监理工程师通知单

项目名称：天津大港一期农业科技大棚项目

编号：ZHJL-TJDP-TZ-010

事由：关于大棚施工质量事宜

图 1

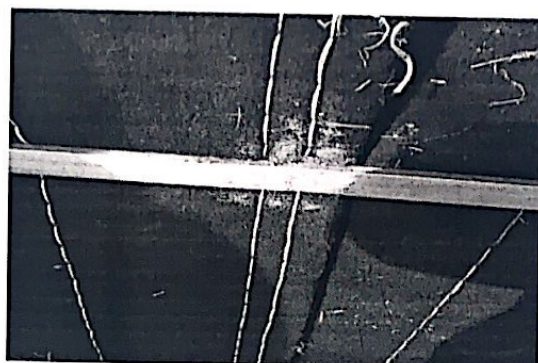
- 1、防腐不到位，且防腐漆污染保温被（附图1、图2）；
- 2、棚头压膜槽未固定牢靠（附图3）；
- 3、东西方向第三道压膜槽压膜处部分未固定（附图4）；
- 4、个别处棚膜损坏（附图5）；
- 5、个别处斜撑螺丝缺失（附图6）；

为确保工程质量，现要求你单位立即按规范和图纸等相关要求整改，针对未发现的问题严格自查，整改完成自检合格后报监理项目部复查，检查合格后方可进入下道工序，否则将给予严厉的经济处罚。
